R6年度 蒲町小学校① 通学路対策箇所図

R6年度 蒲町小学校② 通学路対策箇所図

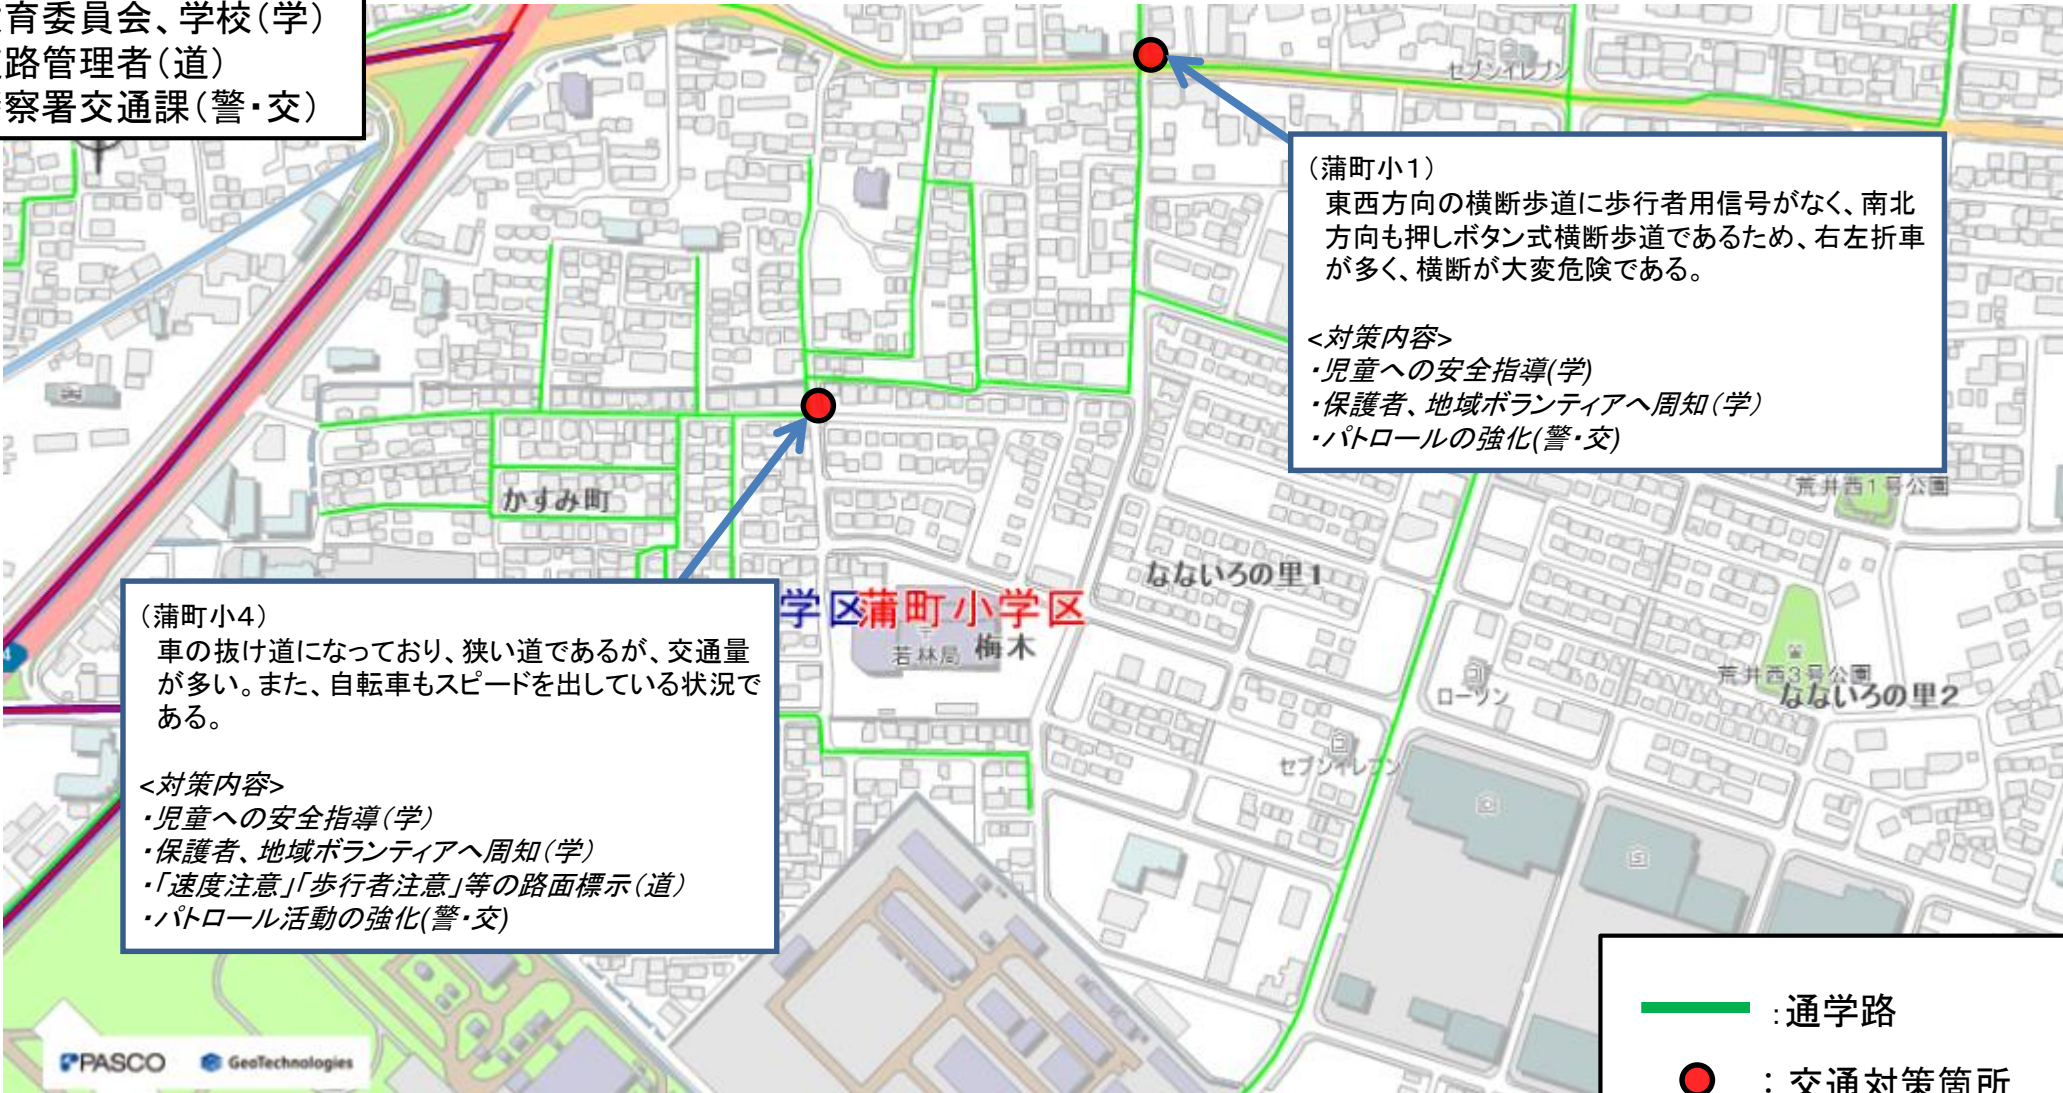
(蒲町小1)
東西方向の横断歩道に歩行者用信号がなく、南北方向も押しボタン式横断歩道であるため、右左折車が多く、横断が大変危険である。

(蒲町小4)
車の抜け道になっており、狭い道であるが、交通量が多い。また、自転車もスピードを出している状況である。

<対策内容>
・児童への安全指導(学)
・保護者、地域ボランティアへ周知(学)
・パトロールの強化(警・交)

<対策内容>
・児童への安全指導(学)
・保護者、地域ボランティアへ周知(学)
・「速度注意」「歩行者注意」等の路面標示(道)
・パトロール活動の強化(警・交)
